Von: [REDACTED]
Gesendet: Dienstag, 6. Oktober 2026 14:56
An: 'teilplanwind2026-mitte@tlvwa.thueringen.de'
Cc: [REDACTED]
Betreff: Stellungnahme Stadt Erfurt zum 2. Entwurf des 2. Sachlichen Teilplanes Windenergie
Anlagen: an RPG MT - 2026-09-17 - Stellungnahme Entwurf STP Wind - Anlage.pdf

im Rahmen der Beteiligung der in ihren Belangen berührten öffentlichen Stellen am 2. Entwurf des 2. Sachlichen Teilplans „Windenergie“ Mittelthüringen gemäß § 9 Raumordnungsgesetz gibt die Landeshauptstadt Erfurt die nachfolgende Stellungnahme ab:

Anlage
Vorschlag Anpassung des Windvorranggebiets Nr. W-14

Anlage 1 – Vorschlag Anpassung des Windvorranggebiets Nr. W14

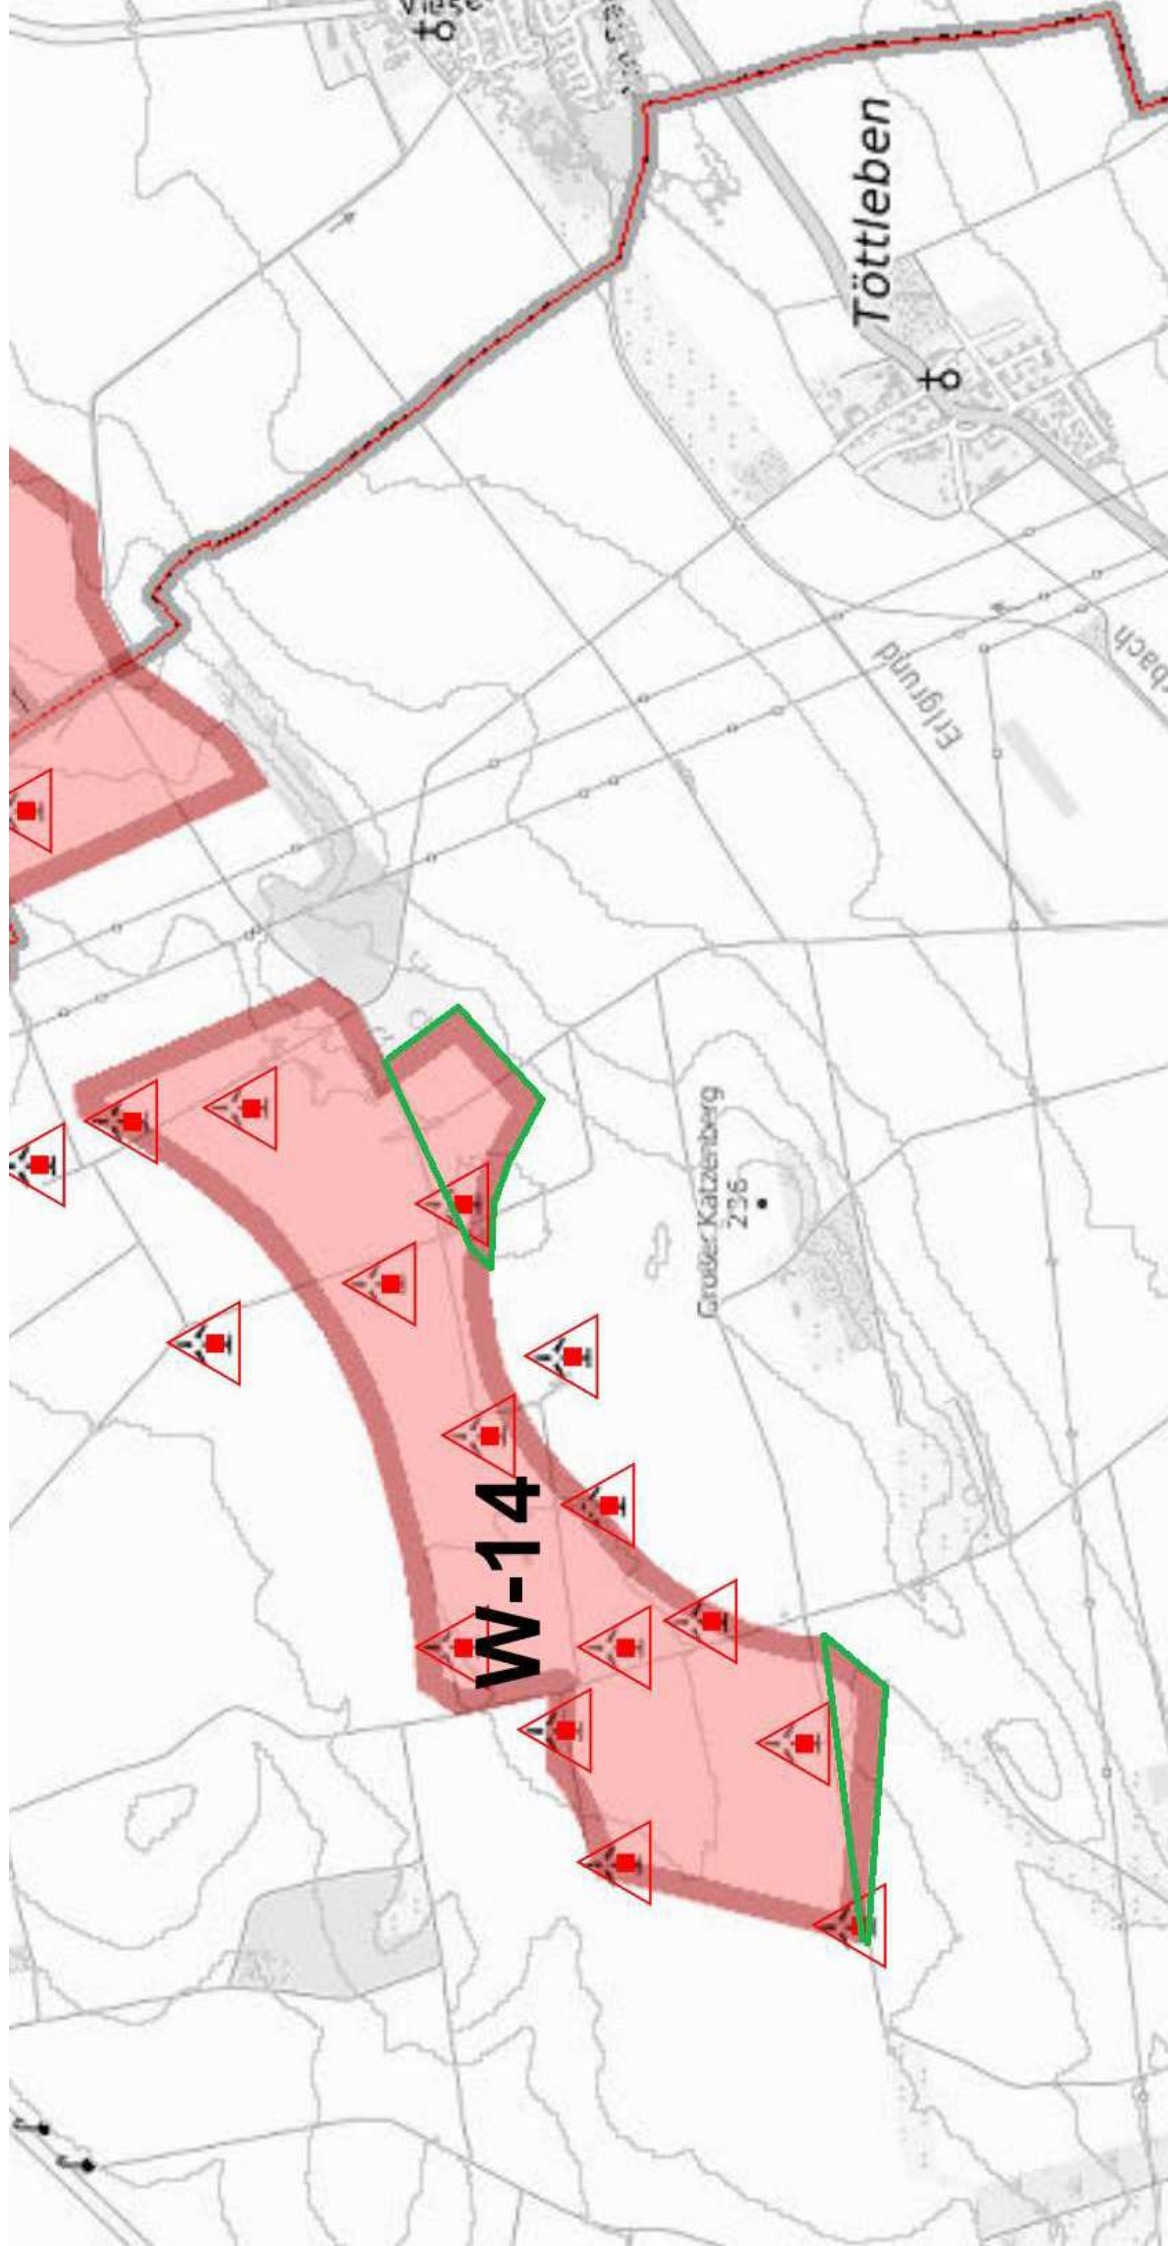
Der Erfurter Stadtrat hatte in seiner Sitzung am 15. Mai 2024 beschlossen: „Die Fläche des Vorranggebiets „Windenergie“ Nr. W-14 ist wie vom Ortsteilrat vorgeschlagen (Anlage 1 des Änderungsantrages) zu ändern und die Anlagen entsprechend anzupassen.“ Die benannte Anlage 1 ist diesem Schreiben beigelegt. Durch die Verringerung der Fläche in südlicher Ausrichtung soll die Gesundheit der Anwohner geschützt und die Wertminderung von Immobilien in Kerspleben und Töttleben verhindert sowie der Abstand zum Geschützten Landschaftsbereich erhöht werden. Das Landschaftsbild soll erhalten und die Naturbelastung verringert werden. Diese Anregung wurde im vorliegenden 2. Entwurf nicht aufgegriffen und wird deshalb hier erneut vorgetragen.

Grün umrandete Flächen sollen entfernt werden.
